TI-271.6.2017

Dotyczy: przetargu nieograniczonego pn.: „Budowa hali widowiskowo-sportowej przy Szkole Podstawowej nr 2 w Trzebnicy” wraz z zapewnieniem finansowania.

Wyjaśnienia nr 1 treści SIWZ
Zmiana nr 1 treści SIWZ.
Zmiana nr 1 ogłoszenia o przetargu
Zmiana nr 2 we wzorze umowy.

Rys. 1 – Przekrój podłogi sportowej

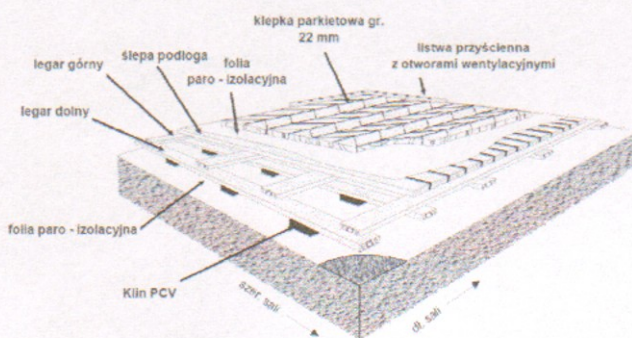
2. Czy Zamawiający wyrazi zgodę na zastosowanie certyfikowanej, systemowej podłogi np. **ARIM SPORT 2.S.** zgodnej z normą PN 14904:2009 we wszystkich 13 parametrach?

Pragniemy zaprezentować Państwu systemową podłogę **ARIM Sport/2.S.** z nawierzchnią z parkietu dębowego, jako produktu równoważnego do projektowanego, z prośbą o dopuszczenie do realizacji. Poniżej przekrój podłogi.

Ad. 1 i Ad. 2. Zamawiający zgodnie z zapisami w SIWZ i wzorze umowy wymaga aby na sali sportowej została wykonana systemowa podłoga sportowa typu lumaflex duo Linosport xf lub równoważna, która będzie spełniała wymogi FIBA i IHF.
